DC 電壓方向閥「無銅環」通知

搭配 22mm 線圈、17mm 線圈之 DC 電壓方向閥，將進行如下述變更，很抱歉造成客戶困擾，敬請理解配合，謝謝。

3. 變更內容

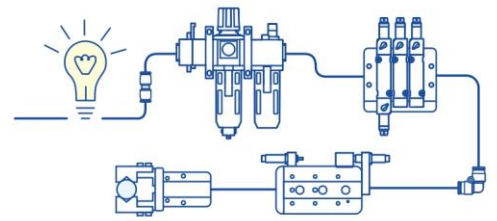
因進行製程上的變更，故上述系列 DC 電壓方向閥將不再安裝銅環。

變更前	變更後	
外觀	<p>DC/AC 共用裝填管組</p> 	<p>DC 裝填管組</p> 	<p>AC 裝填管組</p> 
註	方向閥之 AC 及 DC 線圈「可」互換使用。	方向閥之 AC 及 DC 線圈「不可」互換使用。
